REQUALIFICATION DE LA PROMENADE DU PORT-VIEUX DE LA CIOTAT

BILAN DE LA CONCERTATION PREALABLE

Janvier 2018

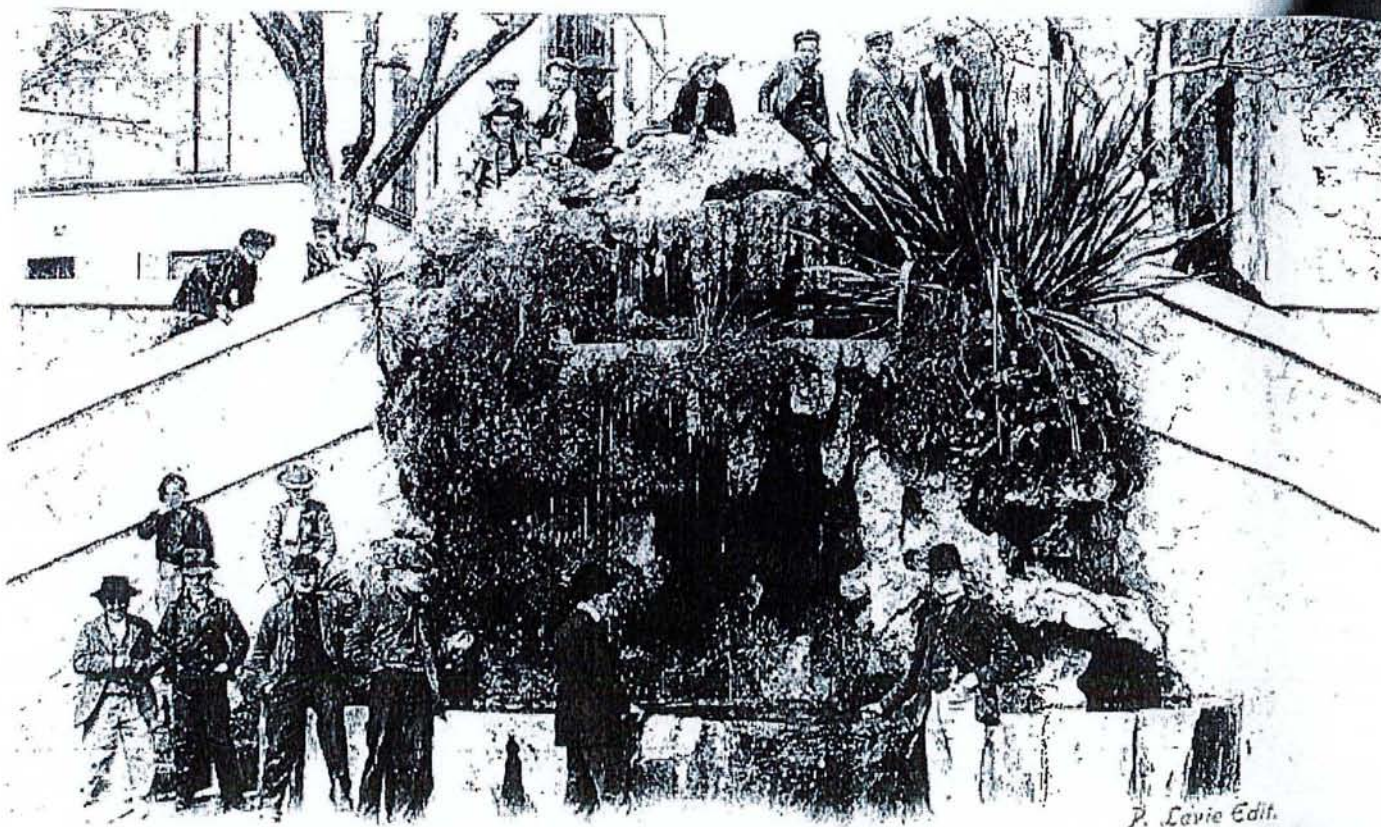
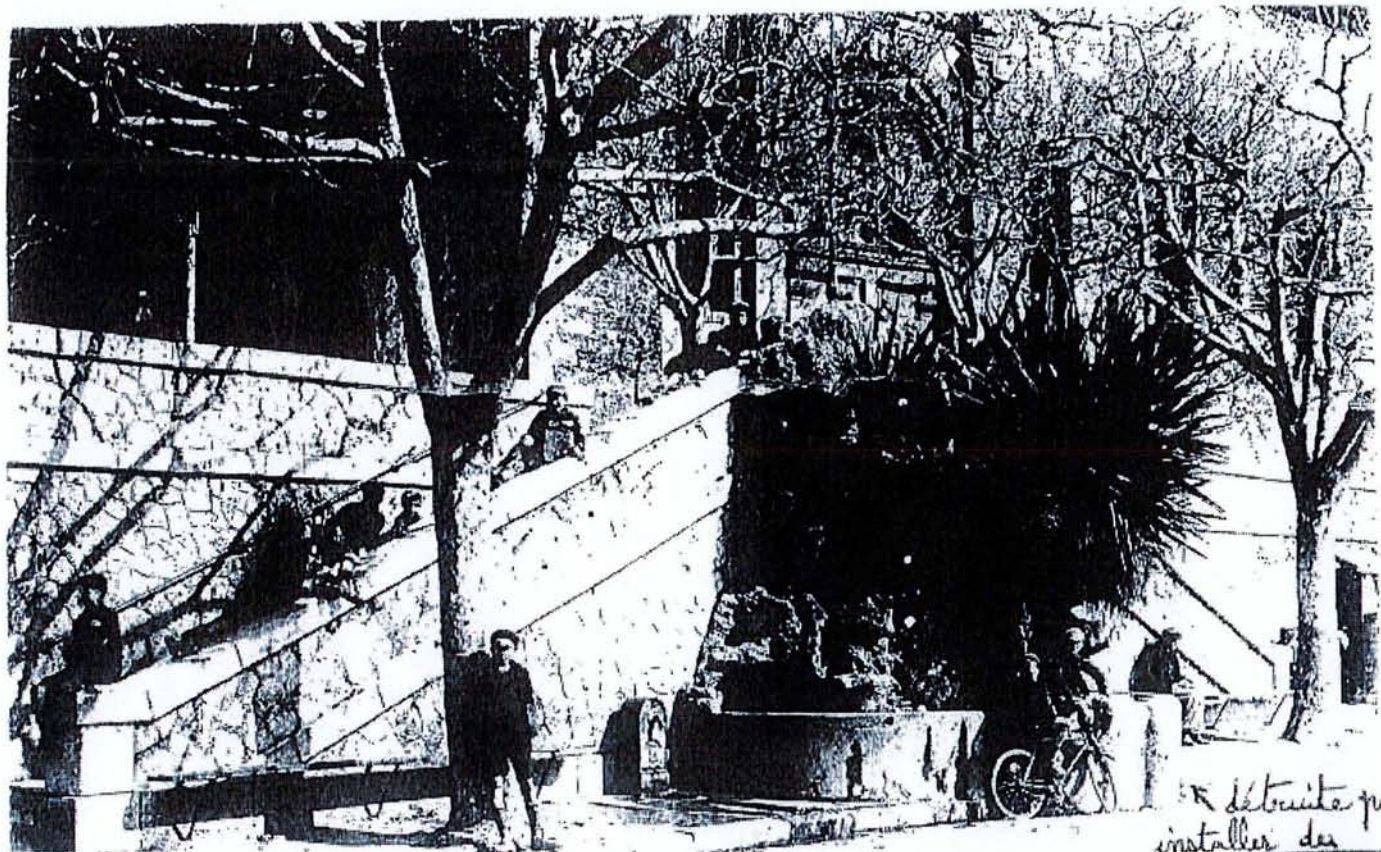
Merci de refaire les marches avec ~~dans~~ le matériau adéquat.

← lattes dangereuses

ci-dessous : toutes les marches en marbre

sont cassés
le danger est permanent

La réponse du maître d'ouvrage : l'escalier de l'église va être entièrement reconstruit pour créer notamment des gradins, en balcon sur le plan d'eau. Le revêtement est prévu en pierre massive et sera adapté aux usages.

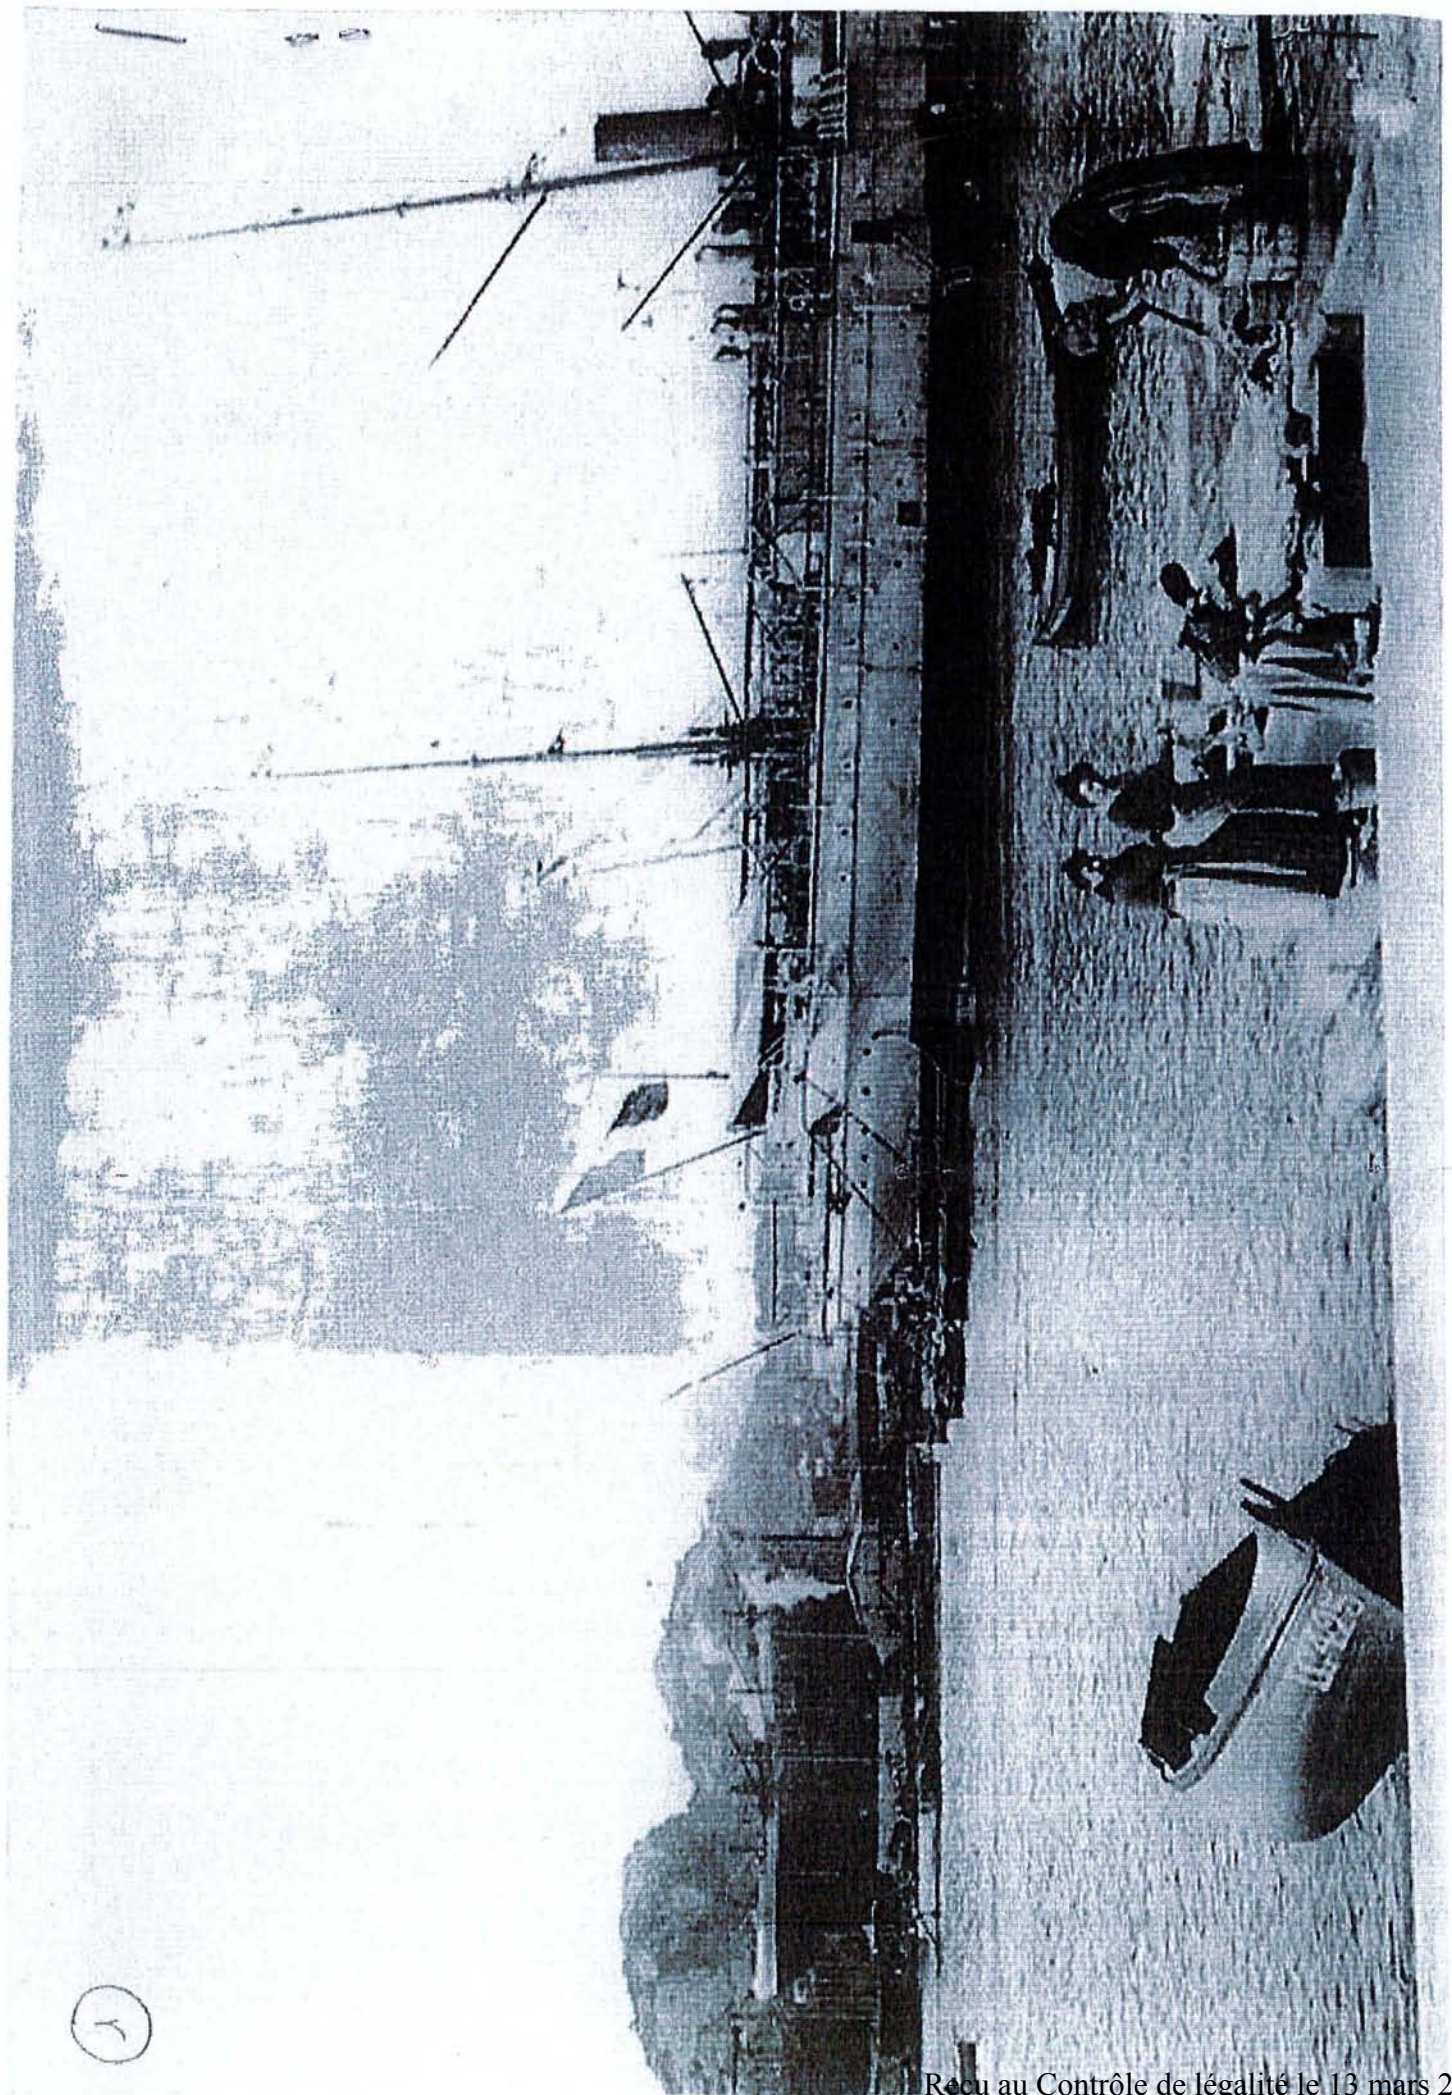
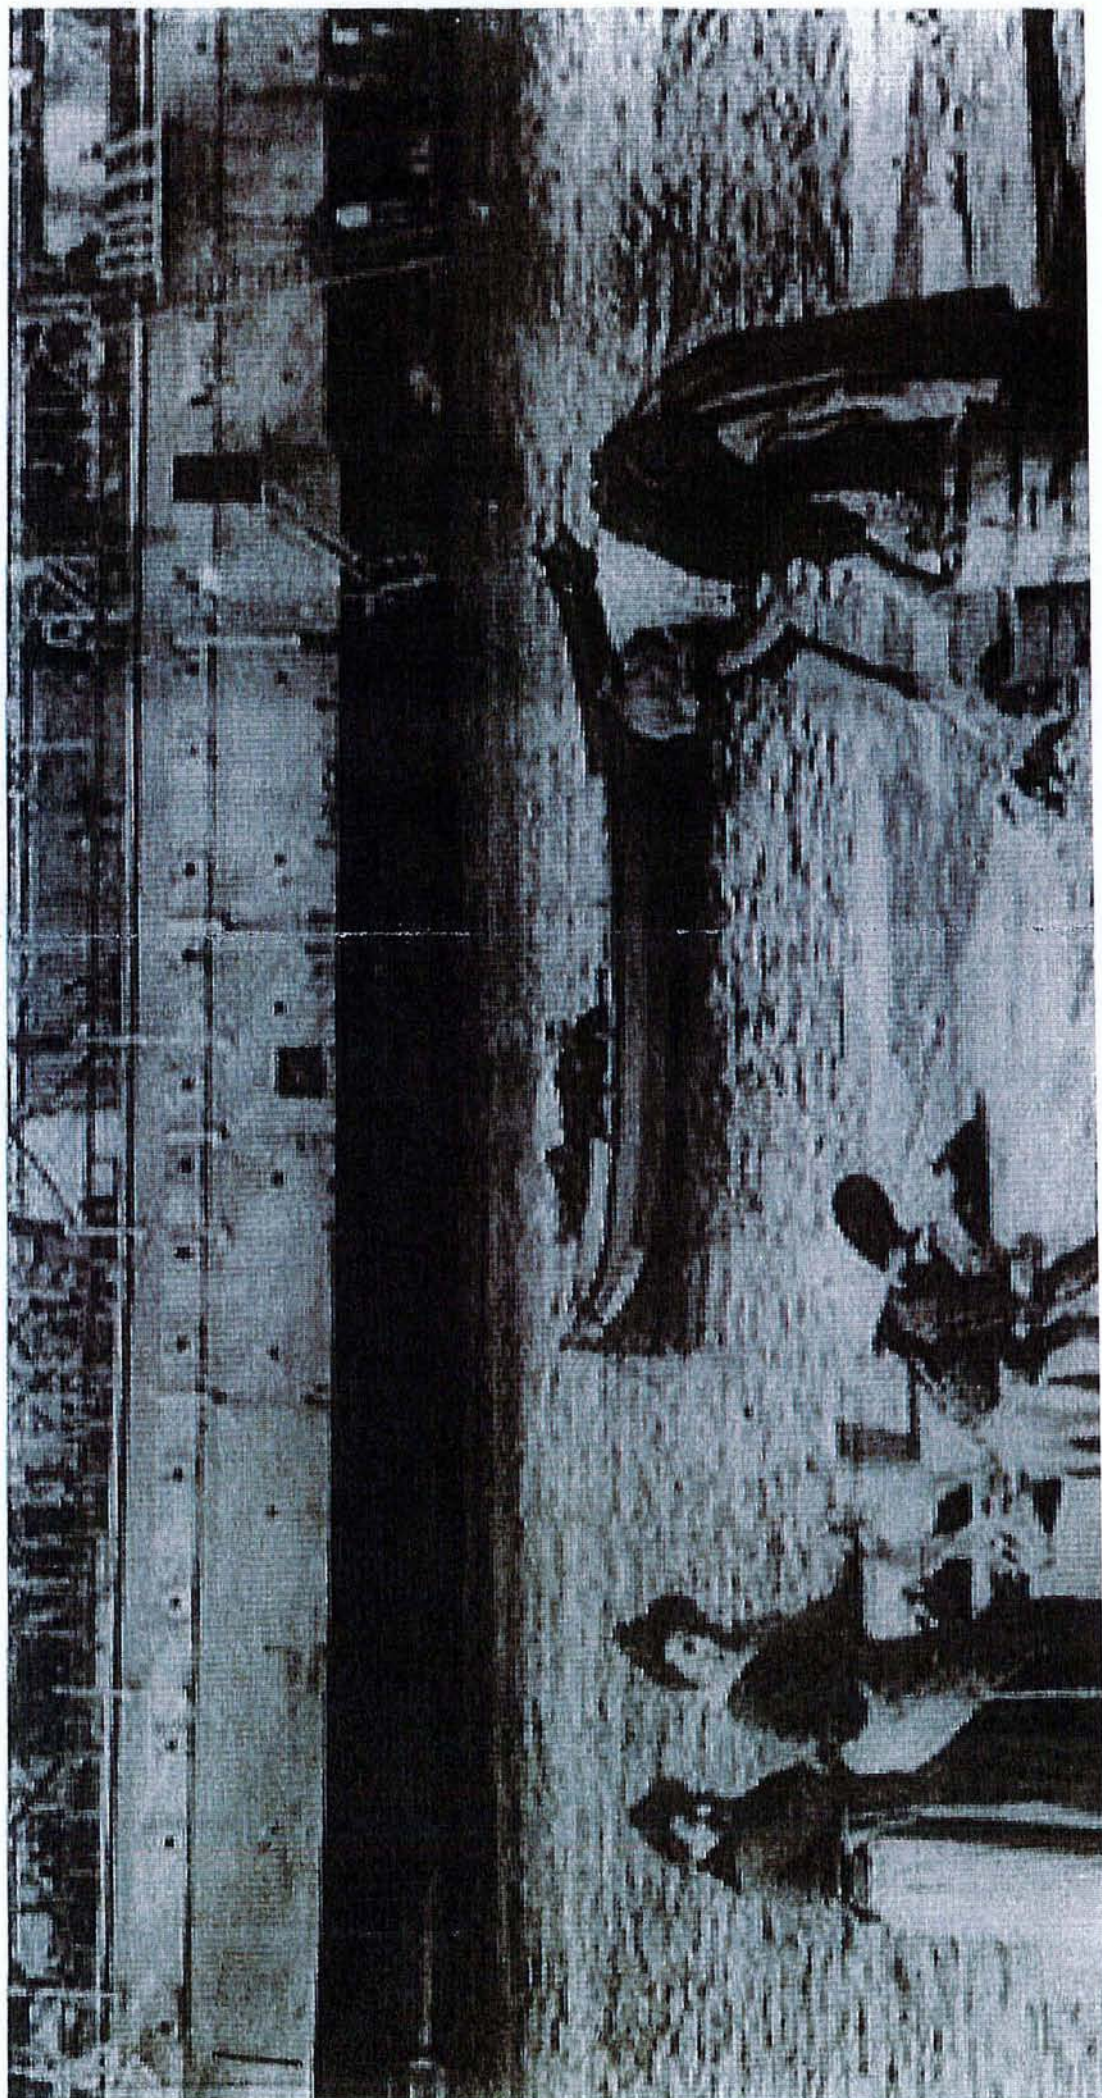
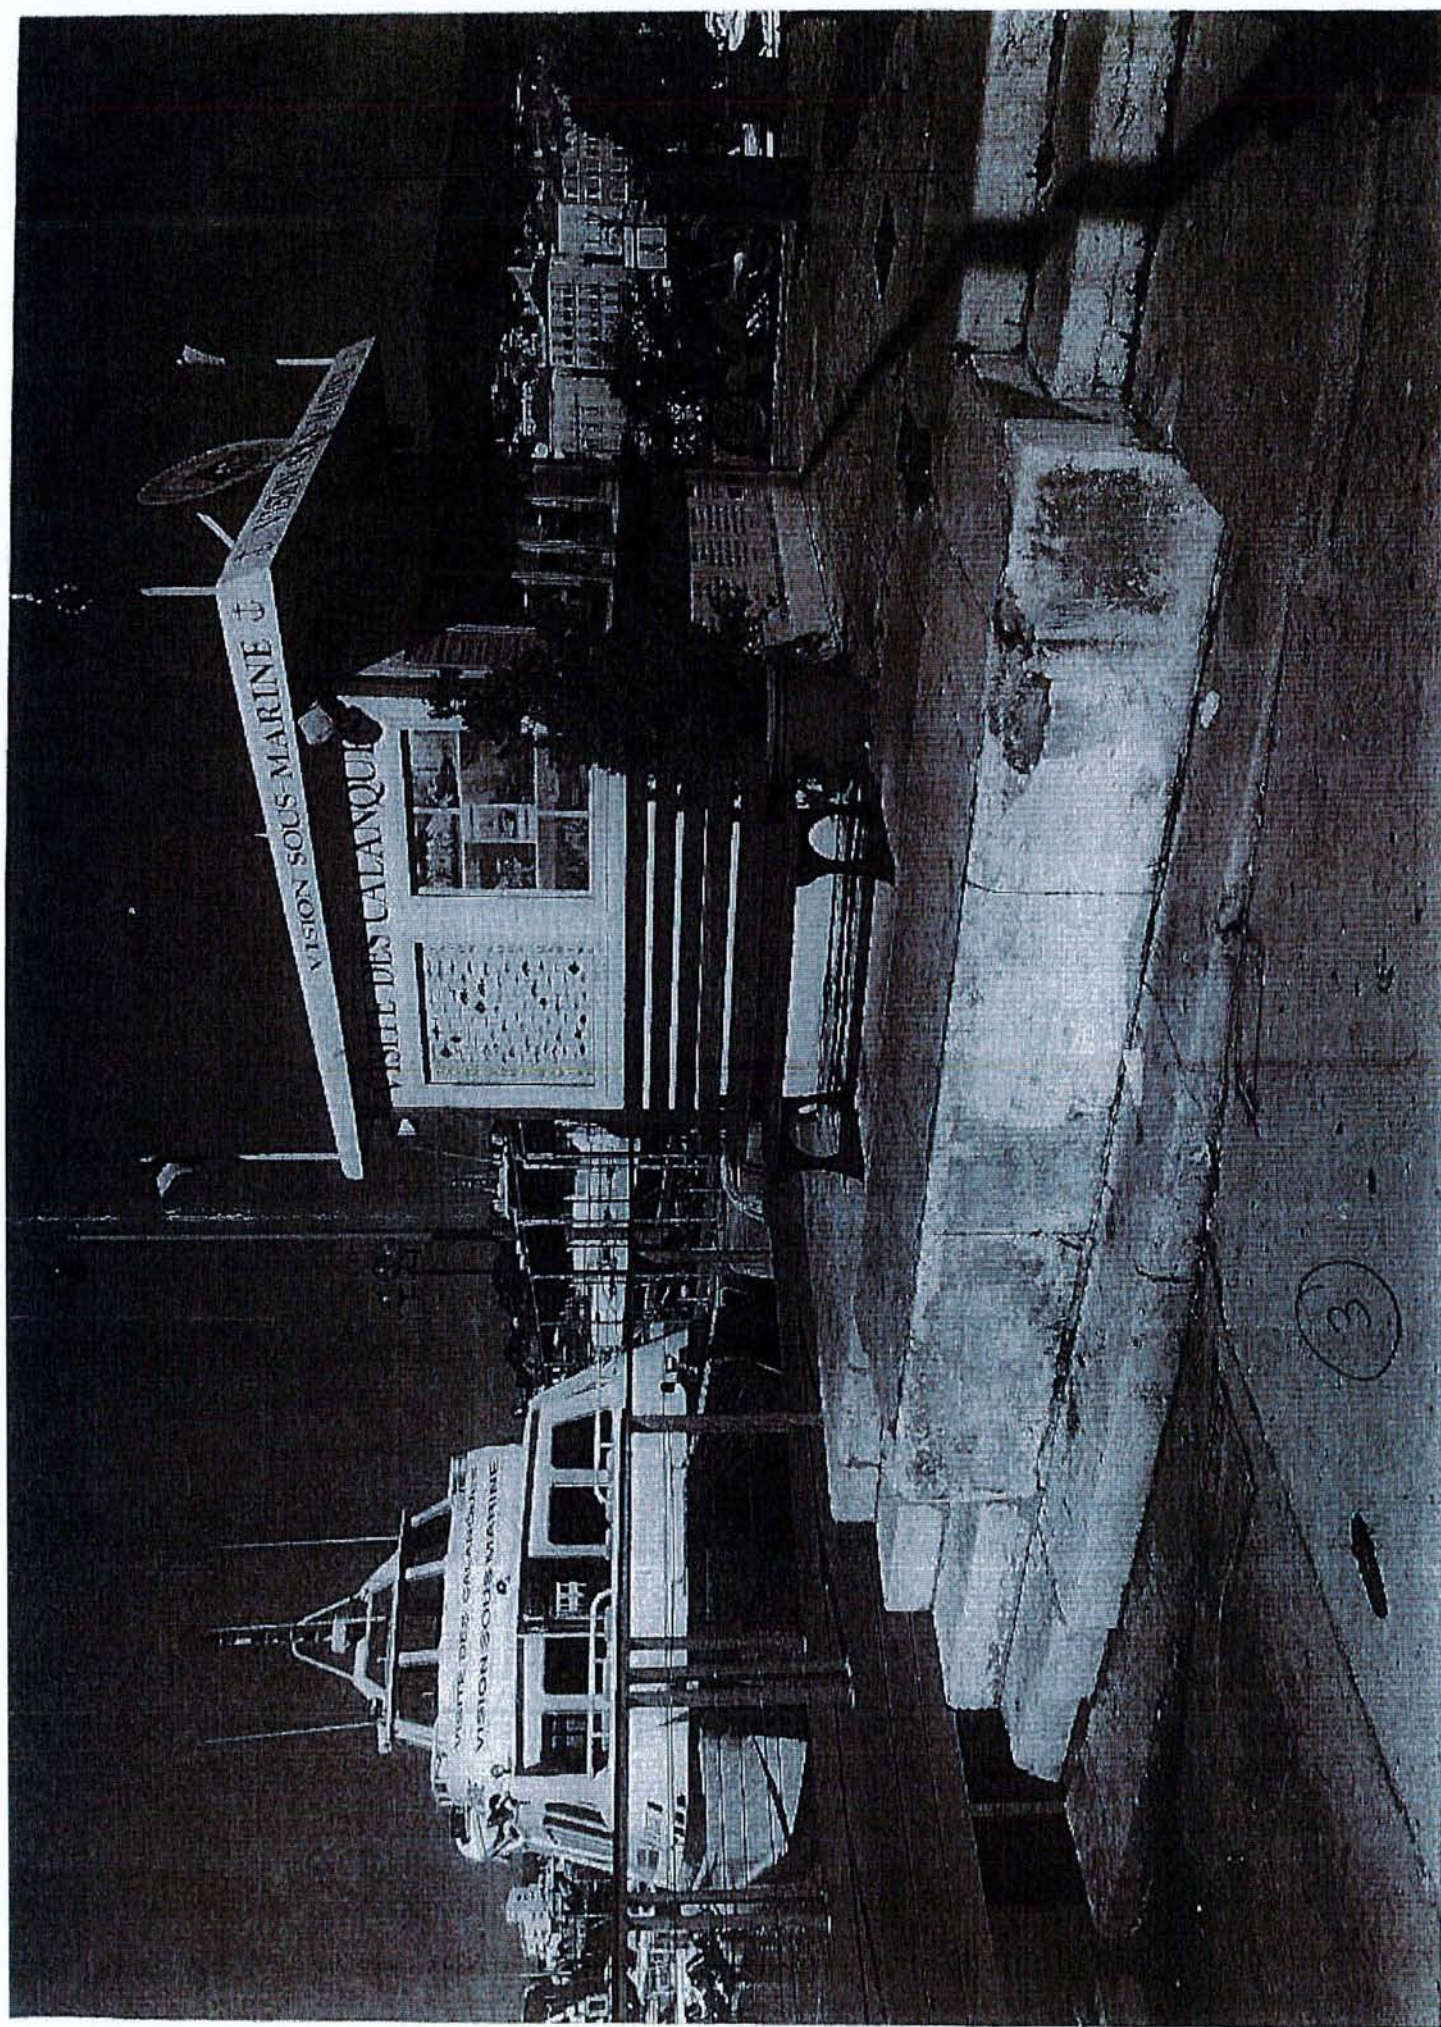
- Je tiens à signaler un élément généralement ignoré :

la promenade au XIX^e siècle, voire au XVIII^e, d'un lavoir (photo 1 et 2) dont les vestiges sont encore présents (photo 3).

(23) Sa reconstitution (en haut à gauche de la maquette n° exposée) ne me semble pas irréaliste et de nature à rappeler l'identité du port.

La réponse du maître d'ouvrage : ce lavoir se situe dans la zone du glacis, qui constitue un lieu "à part" de l'activité portuaire : le nom même porte la mémoire de son usage militaire du XVI^e siècle, où il abrite alors une batterie destinée à battre les flancs du Bastion Bérourard. Cette zone évolue lors de la recomposition des quais en 1840-1842, contemporaine du développement des chantiers Benêt. Elle devient alors une zone d'embarquements (visibles aujourd'hui encore) de descente vers la cale de mise à l'eau. Le terme de glacis garde alors la mémoire de l'ancien usage militaire devenu inutile à cet emplacement. La présence du lavoir intégré dans ces emmarchements est assez étrange et ne correspond sans doute pas aux dispositions de 1840.
